návrh DIO sil. II/287 Jablonec n.N., Pražská - rekonstrukce plynovodu

Policie ČR, Krajské ředitelství policie
 Libereckého kraje
 Územní odbor Jablonec nad Nisou
 Dopravní inspektorát
 28. října 10
 465 73 Jablonec nad Nisou
 17. 5. 2016
 180409
 Platnost omezení: do:

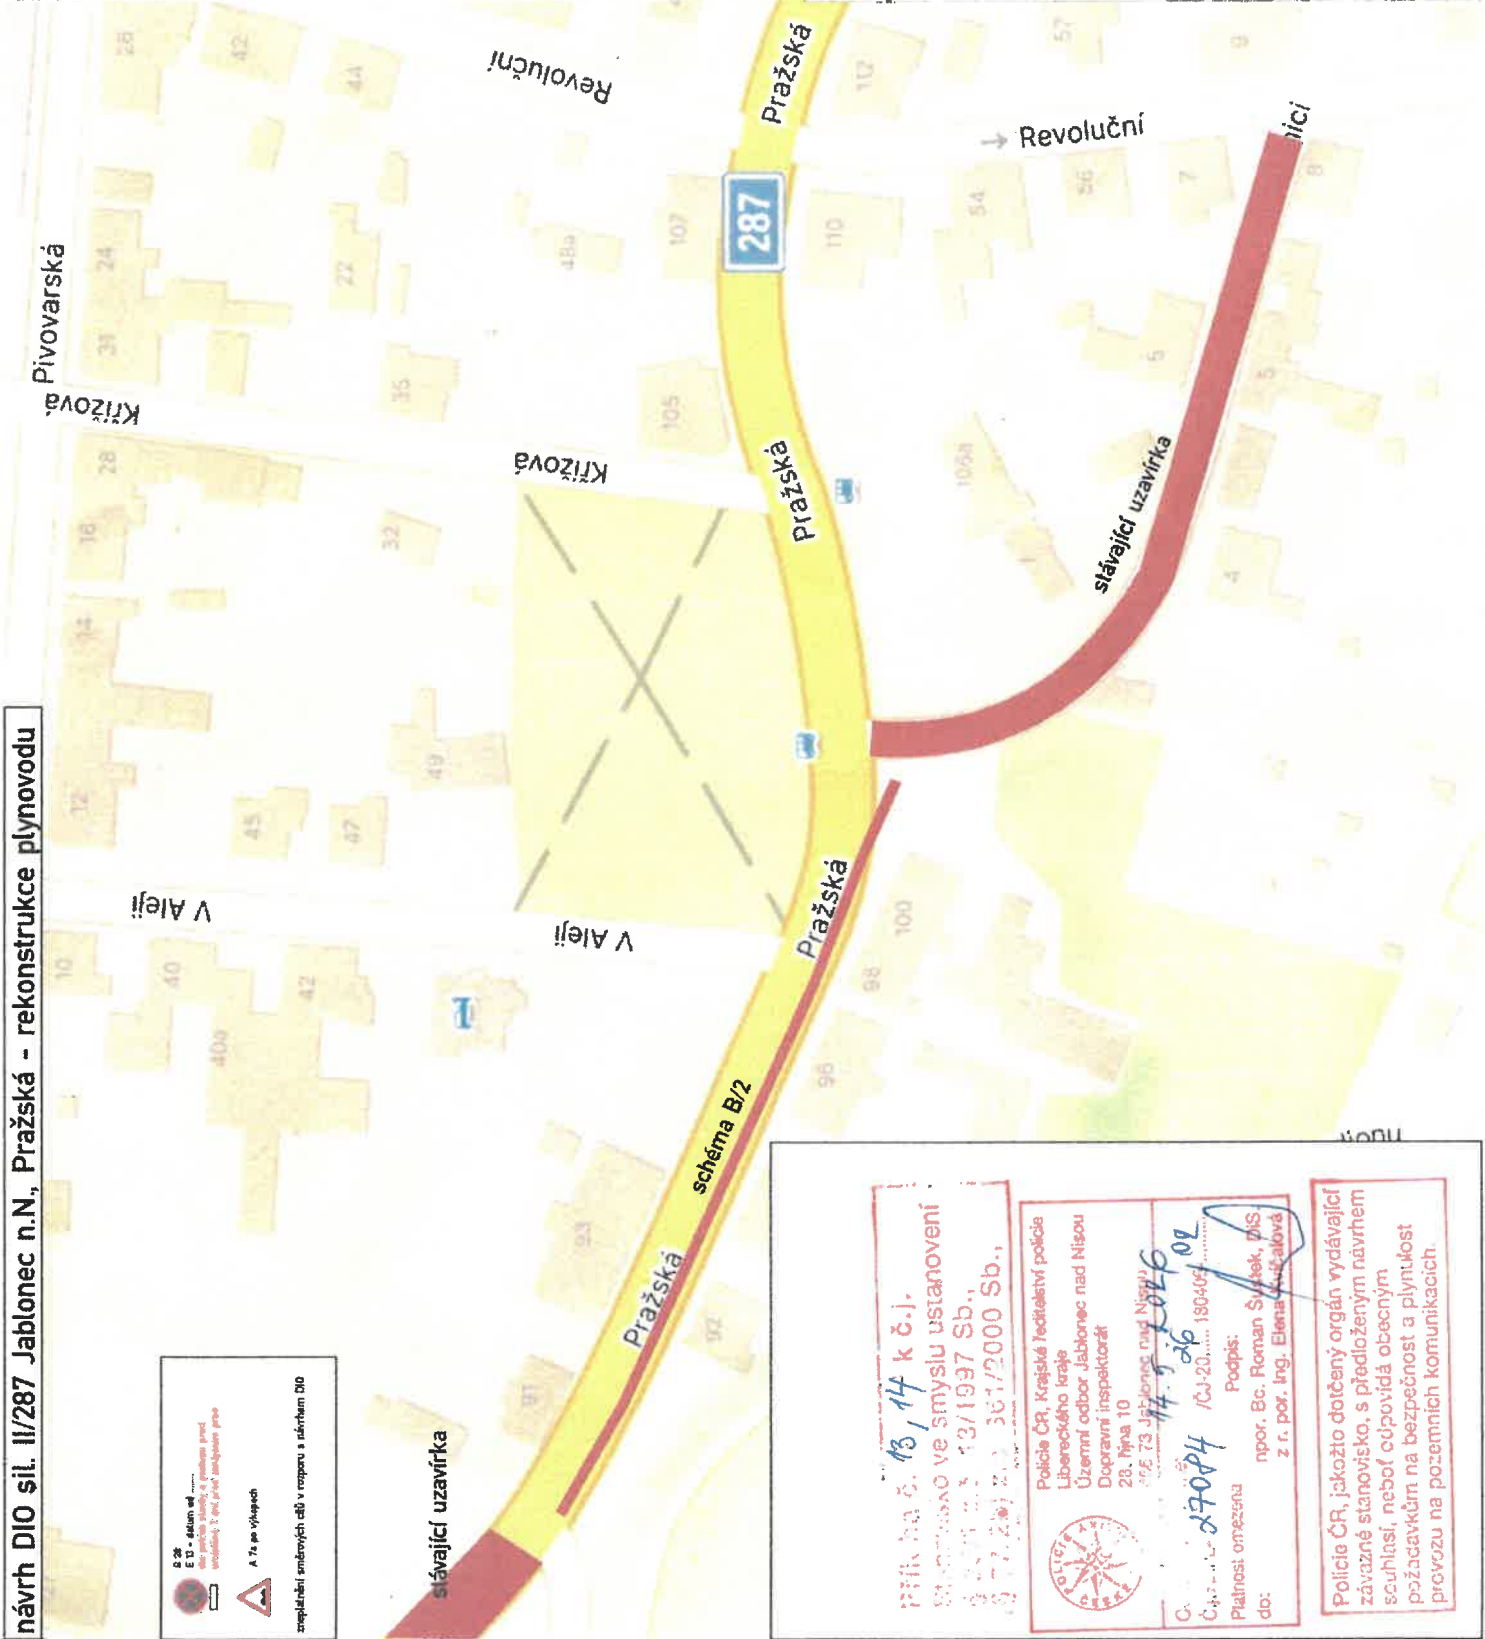
E 13 - dle ÚV
 A 7a - ve výhledu
 zpeřlábní směrých dle v rozporu s návrhem DIO

Podpis: npor. Bc. Roman Šustek, DIS z r. por. ing. Elena Šušalová
 Policie ČR, jakožto dotčený orgán vydávající závazné stanovisko, s předloženým návrhem souhlasí, neboť odpovídá obecným požadavkům na bezpečnost a plynulost provozu na pozemních komunikacích.
